**АНКЕТА**  
**визначення доступності будівель і приміщень**  
**з урахуванням потреб осіб з інвалідністю та інших**  
**маломобільних груп населення (МГН)**

**Дата** проведення аудиту доступності (обстеження): 20/09/2018

**Назва об'єкту**, де проводиться обстеження Золотоніська спеціалізована школа № 1

**Адреса:** м.Золотоноша, Черкаська обл., вул. Черкаська, 12

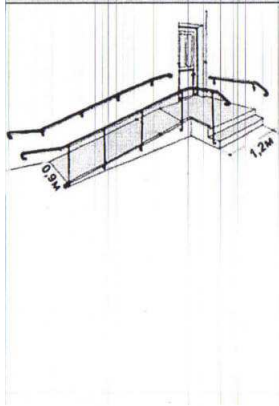
1.	Тротуари та пішохідні доріжки мають рівне покриття, без бар'єрів і перешкод, вибоїн тощо (Покриття з бетонних плит повинно бути рівним, а товщина швів між плитами – <b>не більше 0,015м</b> ) <i>Примітки: довкола закладу асфальтоване покриття, місцями потріскане і зруйноване;</i>			+			+

2.	Переїзди з тротуарів через проїзну частину плавні, без бордюрів, з ухілами не більше 1:12 (висота бортового каменю в місцях перетину тротуару з проїзною частиною <b>не повинна перевищувати 0,04 м</b> ) <i>Примітки: наявний пологий з'їзд з тротуарів на проїздну частину;</i>			+		+

3.	<b>Відсутність перешкод на шляхах руху по прилеглий території:</b>  3.1. Відстань до горизонтальних конструкцій або гілок рослин, <b>над</b> шляхами руху становить min 2,1м.  3.2. Відстань від поверхні доріжки до виступаючих над нею конструкцій, або гілок рослин, становить не більше max 0,7 м.  3.3. Конструкції, або гілки рослин, не виступають на шляхи руху більше ніж на max 0,1 м. <i>Примітки: гіллястих дерев на шляху немає;</i>			+		+
